Wielobranżowy projekt budowlany i wykonawczy opracowany w okresie 2008-2010 przez Pracownię Portal - pp sp. z ograniczoną odpowiedzialnością spk. Zmiany w zakresie opisanym na rysunkach i w opisie wprowadzone w sierpniu i wrześniu 2012

KOMPLEKS ZABUDOWY USŁUGOWEJ NA POTRZEBY
SZCZECIŃSKIEGO PARKU NAUKOWO-
TECHNOLOGICZNEGO PRZY UL. NIEMIERYŃSKIEJ
W SZCZECINIE

RZUT DACHU - zmiany

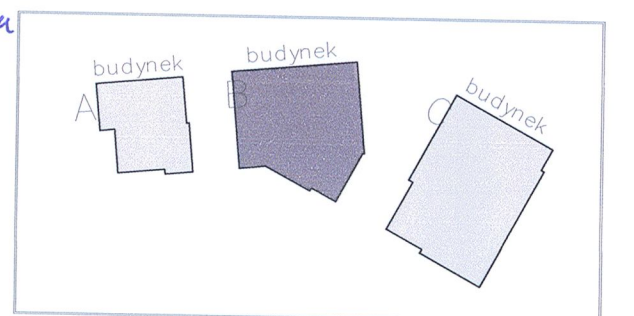
-zakres zmian
zleconych
przez inwestora

-zakres zmian wprowadzonych po konsultacjach z rzeczoznawcami ds.ppoż

Zimowy
1. Wiosna polny potoci dachowej
Pismom 1. K. nr RP/036/24/2012 z dnia
30.08.2012r.
nr. 2022 - zimowy woski dachowej drzew

- Rezygnacja z drzwi z pom. przy recepcji na korytarz na drzwiach (D1) na rzeź drzwi D2 (zaktualizowanych od strefy recepcji)
- Rezygnacja z drzwi dymoszczelnych (D20) na parterze i piętrze

- Rezygnacja z funkcji eksperymentalnej i wydzielających go ścian szklanych (E130) na poziomie parteru i piętra
- Rezygnacja z balustrad szklanych oraz kurnych przewodowych wydzielających fragmenty korytarza (D4 i H1 piętrze) od przestrzeni holu wejściowego, na rzecz ścianek pełnej wysokości i odporności EI

- Zmiana szerokości w świetle (na 130cm) i materiału (z aluminium na stal) drzwi D 28
- Zmiana szerokości w świetle (na 130cm) i materiału (z aluminium na stal) drzwi z przeszkódek do klatki schodowej (D 29)

- Zmiana szerokości w świetle (na 130cm) drzwi D 31
- Zmiana drzwi D 15 z holu do atrium (na parterze) na szersze - D 37a
- Zmiana drzwi D4 w toaletach na D4a (z zamiana aluminium na stal)

- Zmiana posiadanej w planie B 2,25 na natyk
- Dwa dodatkowe wzniesienie pod -kan (woda + odpływ z umywalk)
- Zmiana wstępów dachowych na podgrzewane (typu STIA TREND lub równoważne).
